# Åtgärdslista för ökad tillgänglighet

## I Mångkulturellt centrum i Fittja

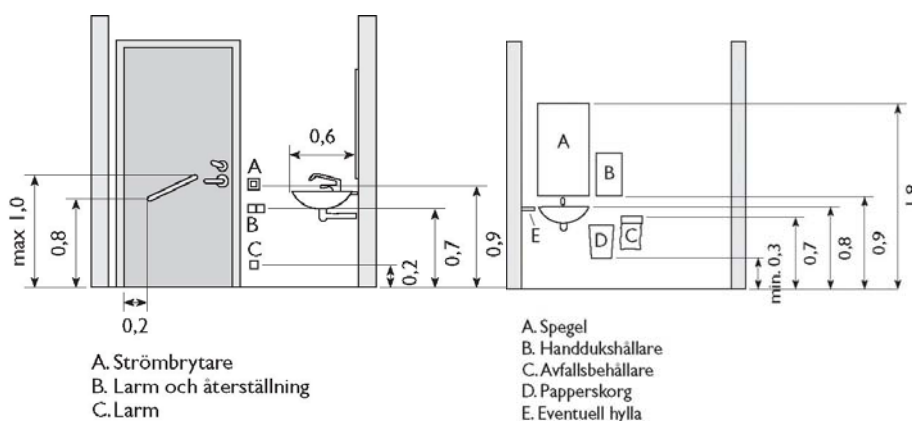
- Klädhängare ska kontrastera mot underlaget.
- Klädhängare bör kompletteras med några på lägre nivå (0,8 – 1,0 meter över golvet) i traditionell utformning.
- Förvaringskåp ska skyltas på ett sätt som är lättare att förstå, förslagsvis på gavelsida och med riktninggivande skylt vid taket.
